## Keuringsverslag van een elektrische laagspanning- en zeer lage spanningsinstallatie

NIET CONFORM

Straatnaam	Zijpstraat
Huisnummer	15
Busnummer	
Postcode	9308
Gemeente	Hofstade (9308)
Land	België

Controlebezoek van een niet huishoudelijke installatie volgens (KB 08/09/2019) - AREI Boek 1- 6.5. en 8.1.1. en 8.3.2. en 4.2.4.4.

Afbeelding schakel- en verdeelbord:

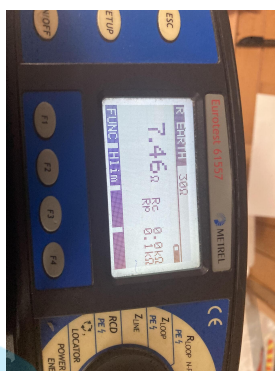
11.01 Eéndraadschema van de installatie is te voorzien en/of te vervolledigen. (Boek 1 Afdeling 2.12 - 2.13 en 3.1.2 en 9.1.2)

11.02 Situatieschema van de installatie is te voorzien en/of te vervolledigen. (Boek 1 Afdeling 2.12 - 2.13 en 3.1.2 en 9.1.2)

11.06 De externe invloed factoren werden ons niet schriftelijk meegedeeld en konden ter plaatse niet worden vastgesteld in het bijzijn van de beheerder of zijn afgevaardigde.(Boek 1 Afdeling 5.1.4. & 9.1.6.)

nota/note 18 De elektrische installatie is grondig na te zien en conform te maken volgens de voorschriften van het AREI boek 1.
